MEMOIRE EN RÉPONSE – AVIS SERVICE EAU DDT

Autorisation environnementale Renouvellement et extension de carrière

Département de la Dordogne (24) – Commune de Lamothe-Montravel

Illustration 1 : Table de détermination du pourcentage de recouvrement

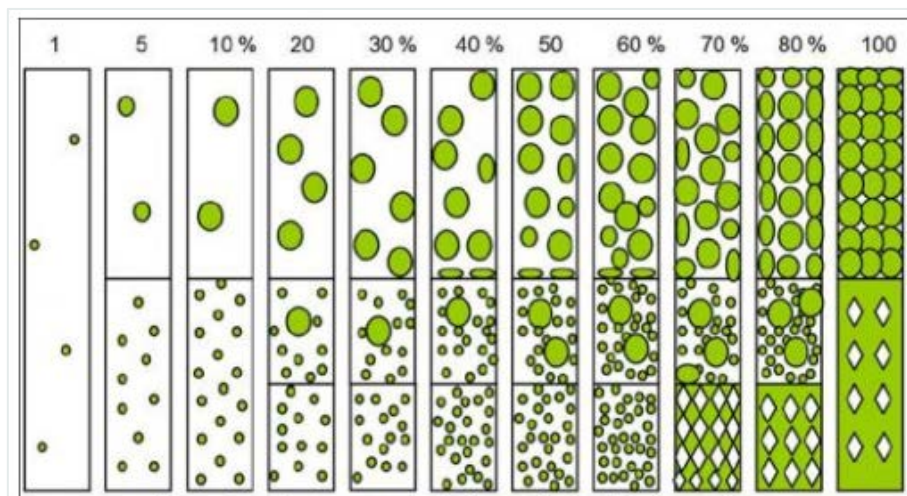
L'extension est située sur une zone humide délimitée par la cartographie départementale. L'étude d'incidence tend à démontrer que ce n'en est pas une (annexe 2). Cependant, seul 4 des 10 sondages réalisés sont situés dans l'emprise de cette zone humide délimitée. Il conviendrait de consulter l'OFB pour valider la conclusion de l'étude d'incidences.

- La flore présente sur ces terrains n'est pas de nature à traduire la présence d'une zone humide. En effet, la présence ponctuelle d'espèce indicatrices de zones humides, mentionnée dans *l'annexe II A de l'Arrêté du 24 juin 2008*, n'est pas suffisante pour définir la présence d'une zone humide, un second niveau d'analyse doit être effectué, par strates et par pourcentage de recouvrement. Cette analyse n'a pas été nécessaire pour le site de Lamothe-Montravel, les espèces floristiques potentiellement indicatrices de zones humides étant très ponctuelles et ne représentant pas une part suffisante pour créer un doute. Les arbres qui explorent des niveaux plus profonds du sol peuvent profiter de la position de la nappe alluviale. Ils indiquent un sol frais, mais pas une zone humide ;
